令和5年度

宮代町交通安全対策協議会

専門部会の検討結果

## 令和5年度 道路反射鏡設置要望箇所一覧

No.1

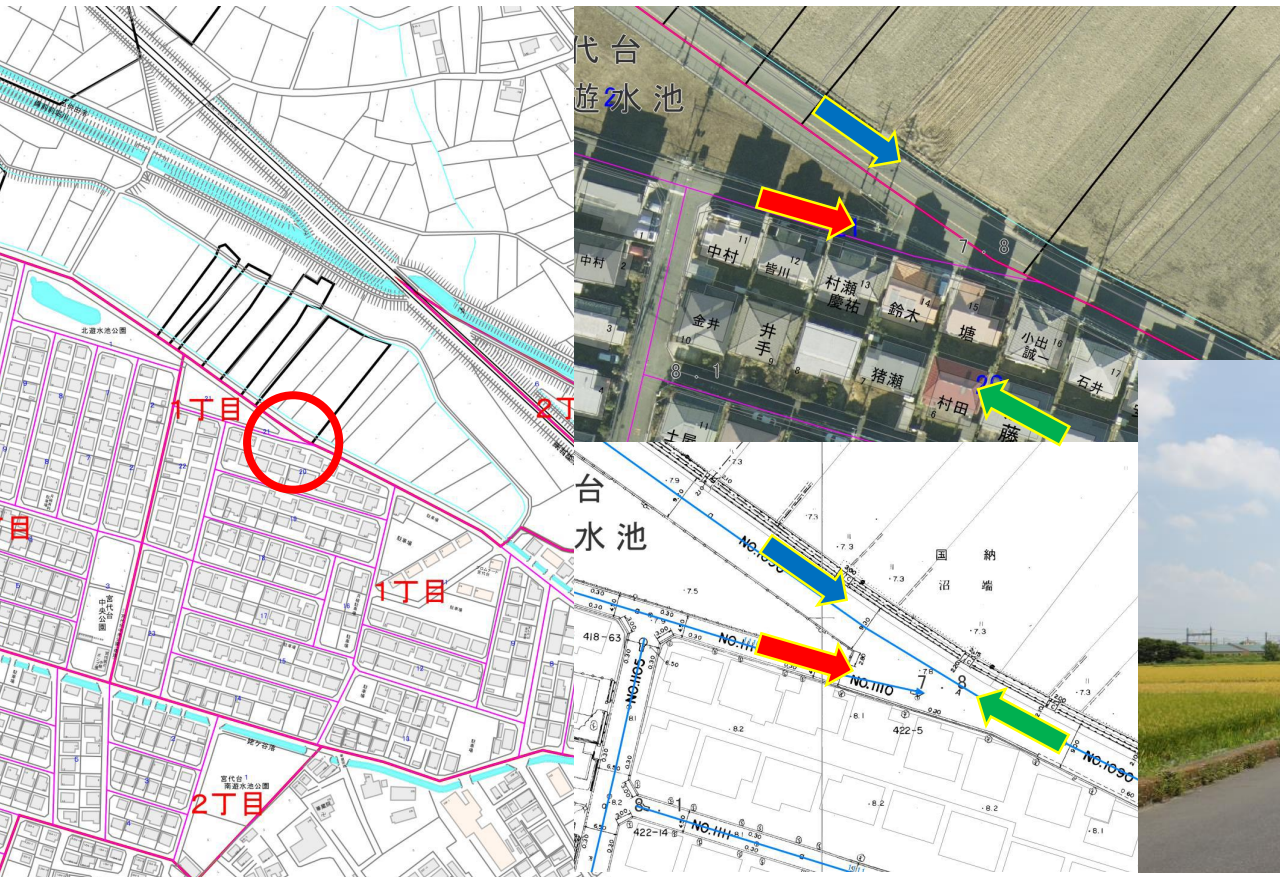
北公園のフェンス等により、北大通側の車が見えにくく危険である。

今後利用形態など変更が生じ、再度地元から要望があった場合、再度検討が望ましい。

両町道は交通量が少なく一時停止の標識や停止線もあり、見通しが確保されているため、車両は徐行前進により、安全確認ができるため設置する必要が低い。

No.3 ◇要望箇所 宮代台1-3-12地先

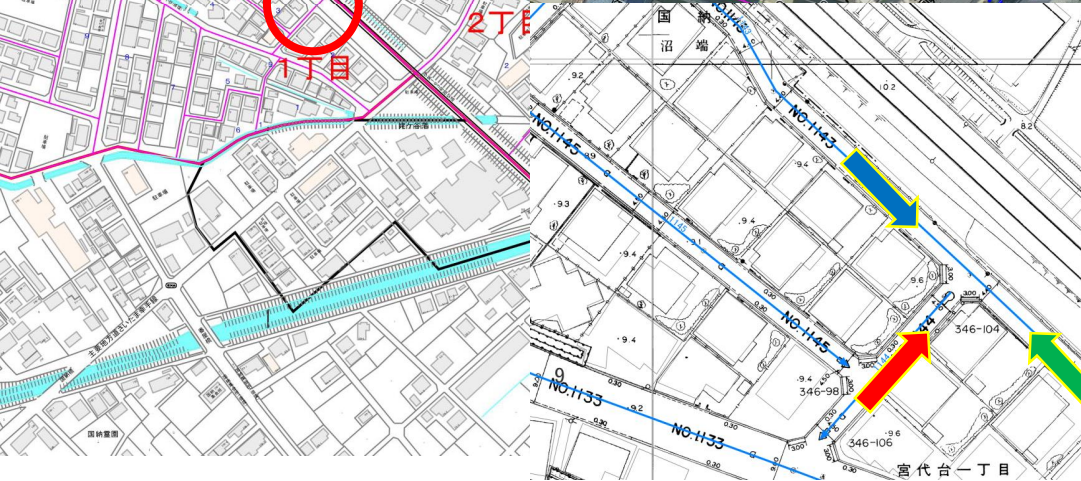
◇要望内容 道路狭隘かつ建物及び樹木等により見通しが悪く、非常に危険である。

◇検討結果 今後利用形態など変更が生じ、再度地元から要望があった場合、再度検討が望ましい。

<理由> 両町道は交通量が少なく一時停止の標識や停止線もあるため、車両は徐行前進により、安全確認ができるため設置する必要性が低い。

No.4

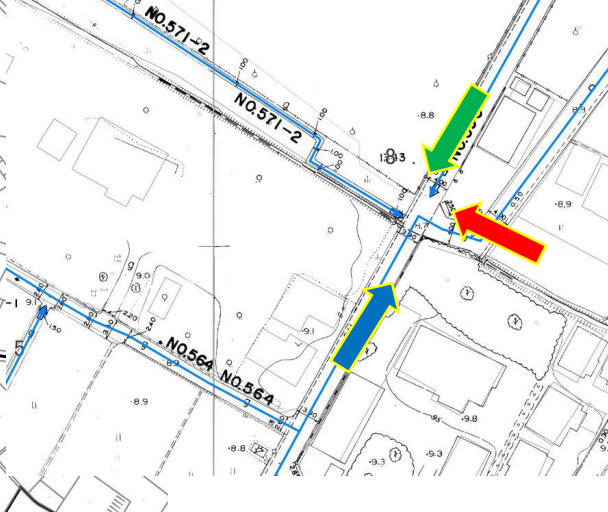
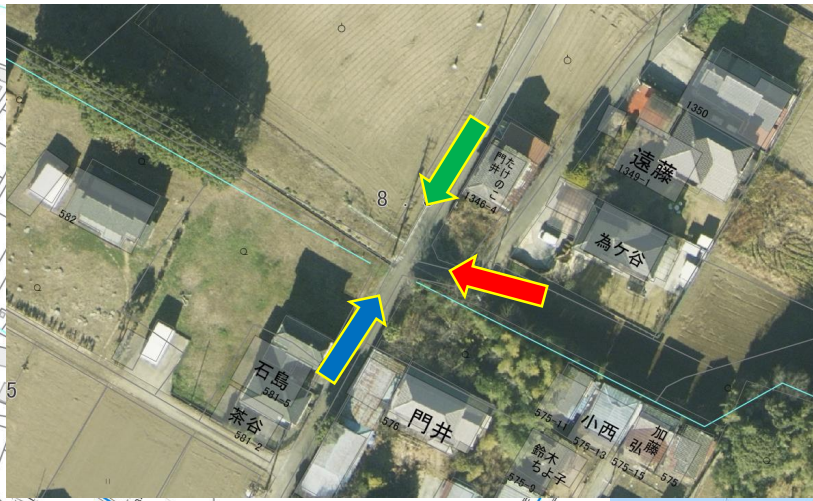
和戸1-9-1地先  
 交通事故の恐れがあるため。  
**右面設置**

No.5

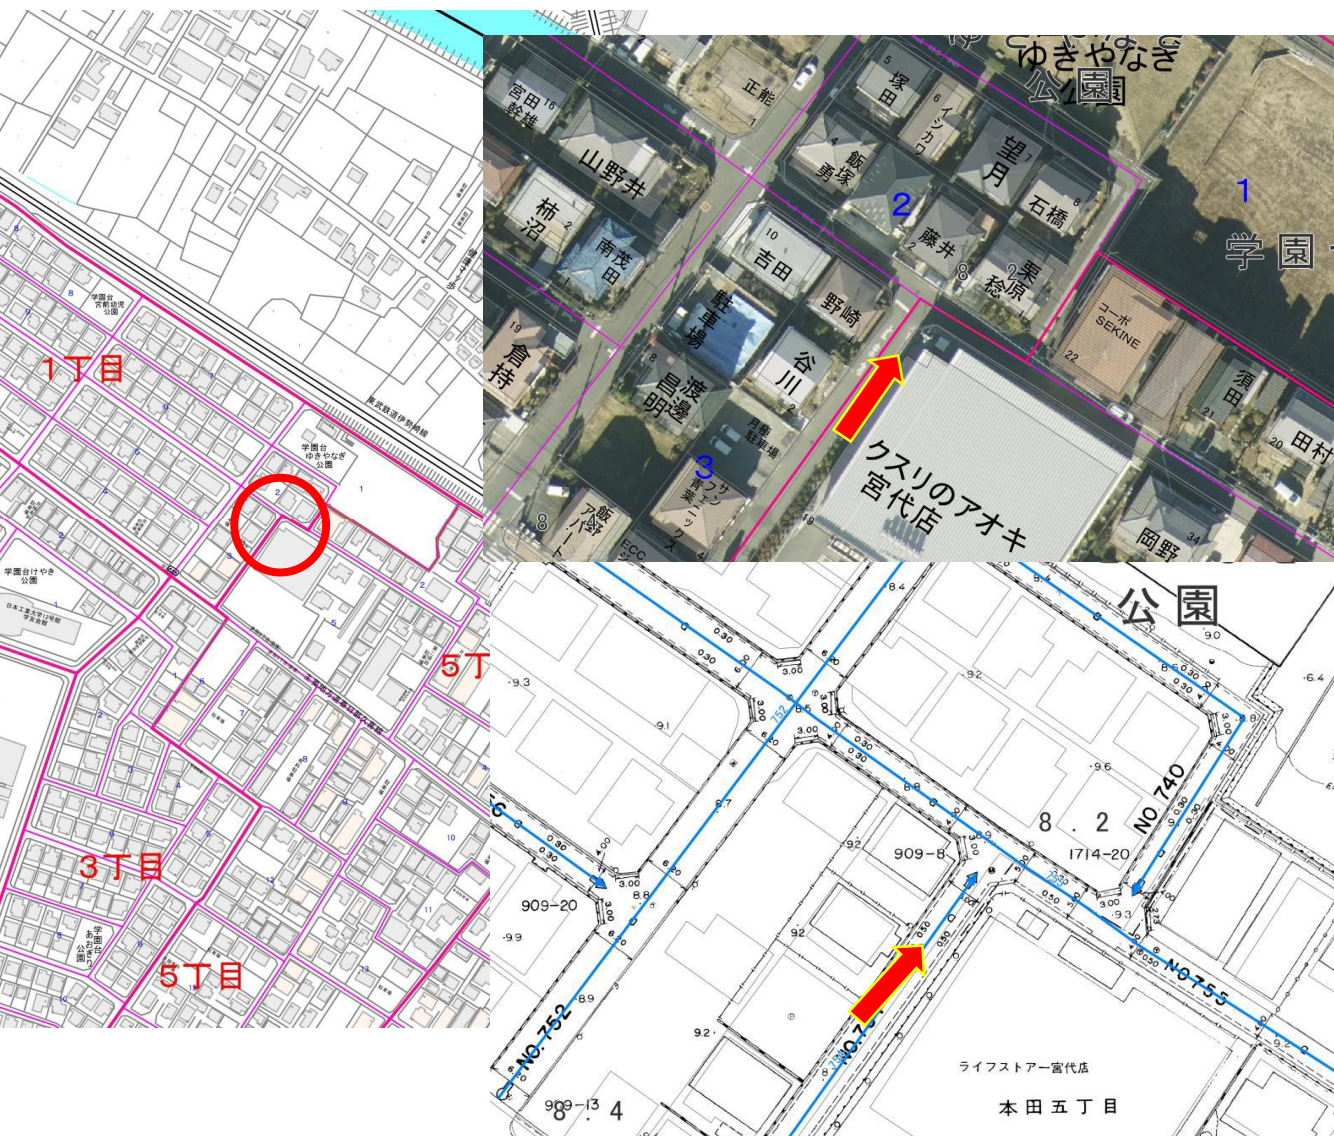
◇要望内容 右側が無いので歩行者、車両の安全を確認できないため。

◇検討結果 今後利用形態など変更が生じ、再度地元から要望があった場合、再度検討が望ましい。

<理由> 両町道は交通量が少なく、見通しが確保されているため、車両は徐行前進により、安全確認ができるため設置する必要が低い。

No.6

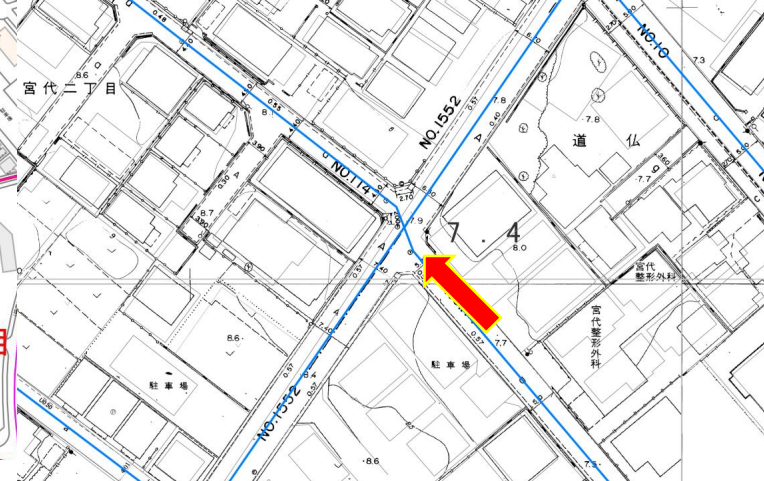
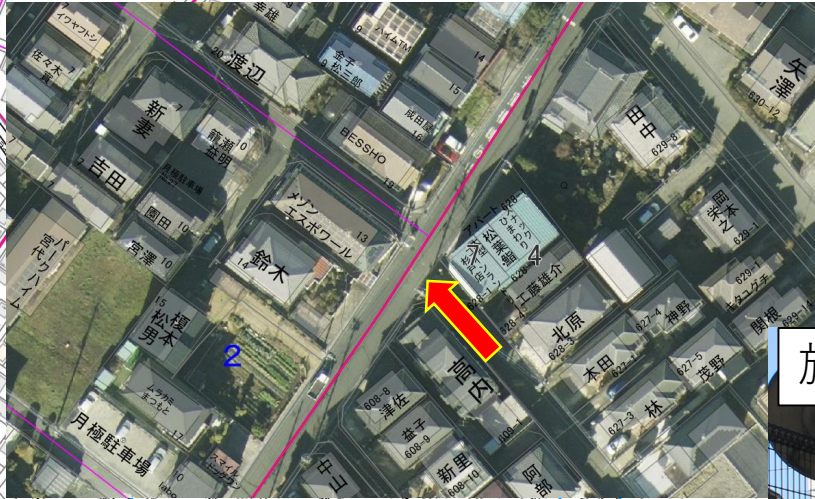
◇要望内容 クスリのアオキ宮代店の駐車場から久喜方面へ向かう車が丁字路を左折するケースが増えている。

◇検討結果 **両面設置**

No.7, 8◇要望箇所 宮代2-2-13地先

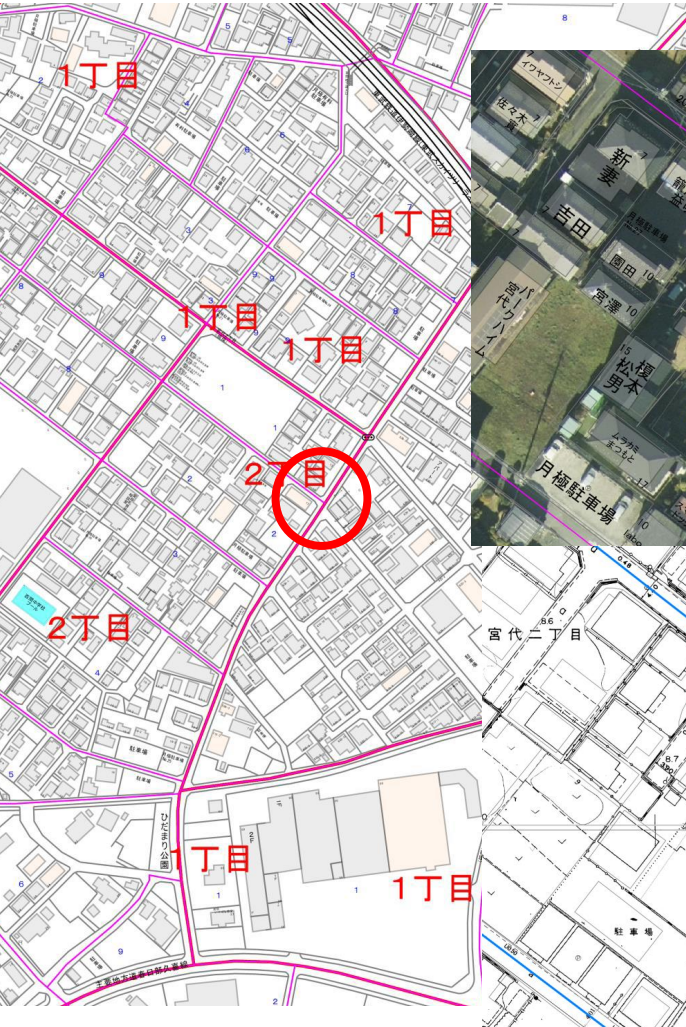
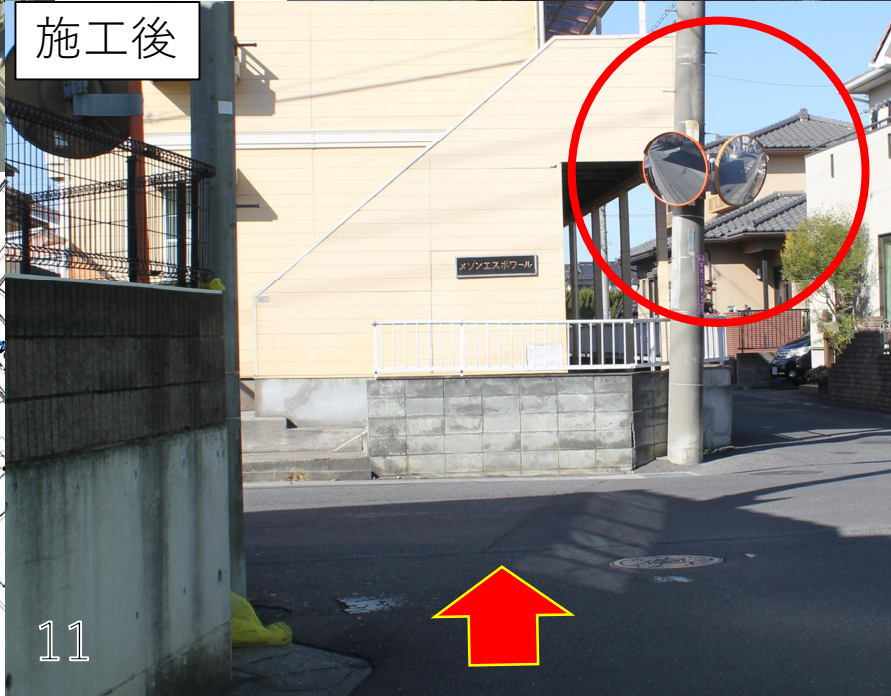
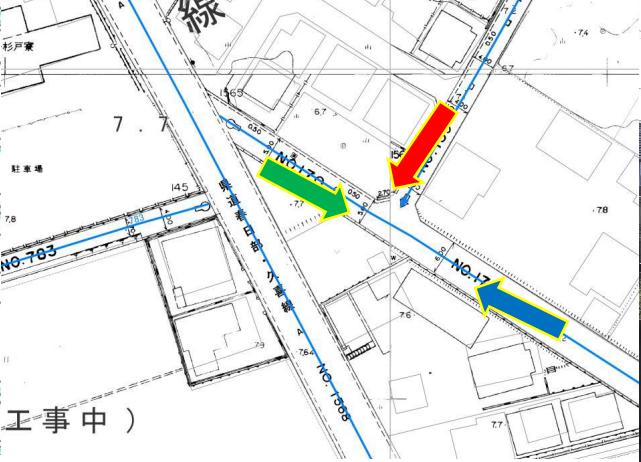
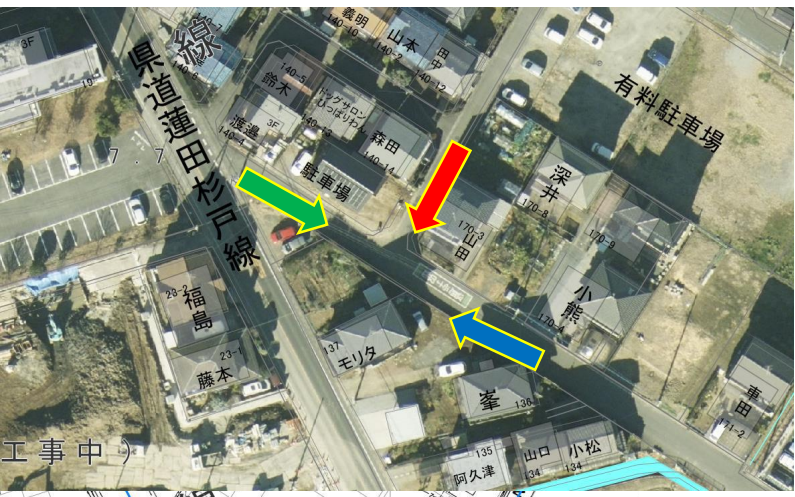
◇要望内容 当該箇所の交差点の見通しが悪く、車を半分以上交差点内に侵入させないと左側が見通せず、非常に危険なため。

◇検討結果 **左面設置**

No.9

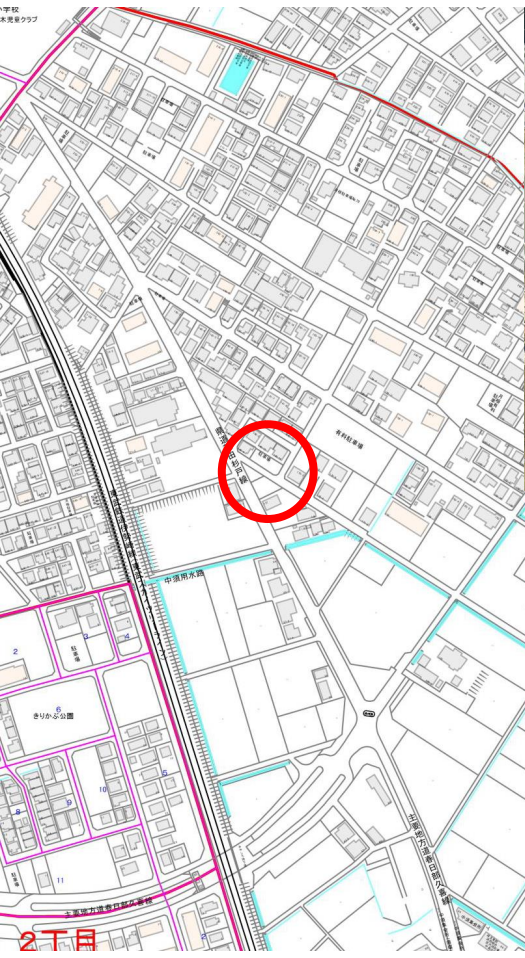
- ◇要望箇所 中島138地先
- ◇要望内容 見通しが悪く左右の状況が確認しにくいいため。
- ◇検討結果 今後利用形態など変更が生じ、再度地元から要望があった場合、再度検討が望ましい。  
<理由> 両町道は交通量が少なく、見通しが確保されているため、車両は徐行前進により、安全確認ができるため設置する必要性が低い。

No.10

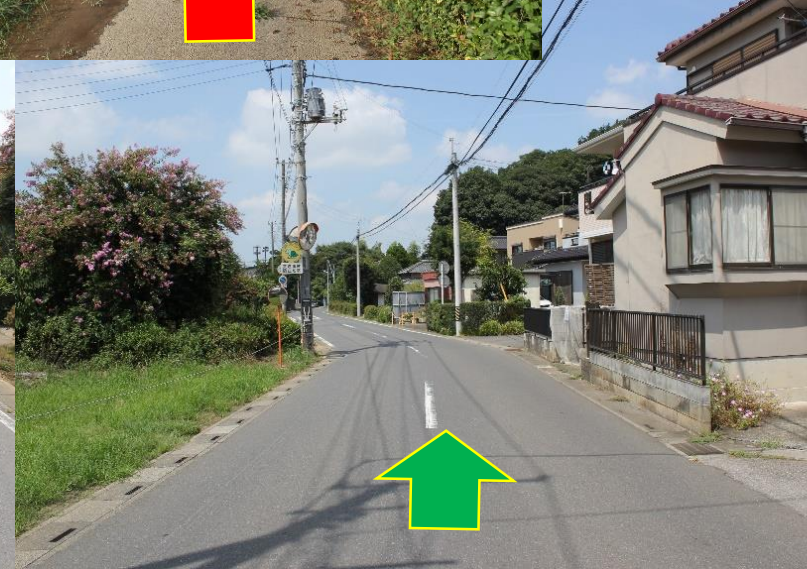
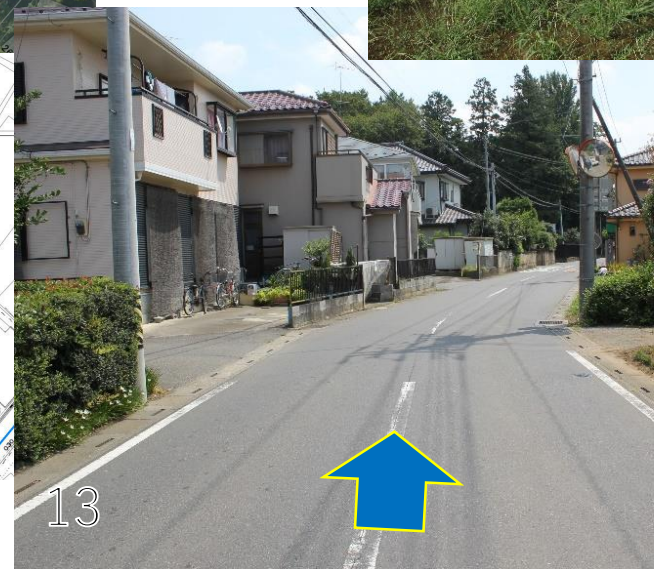
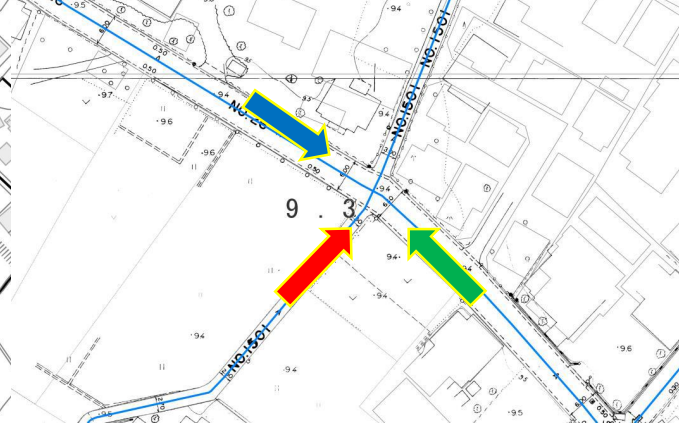
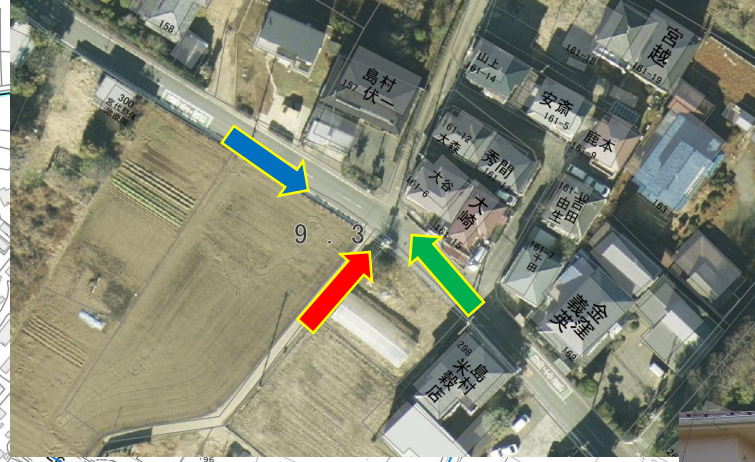
◇要望内容 不特定多数の通行者が南側から大通りを渡る際に右側から来る車が見えにくく、衝突事故の危険があるため。

◇検討結果 今後利用形態など変更が生じ、再度地元から要望があった場合、再度検討が望ましい。

<理由> 大通りを渡る道路（町道1501号線）は、交通量が少なく、見通しが確保されており、また、通行するものも限定されるため、設置する必要性が低いと判断。
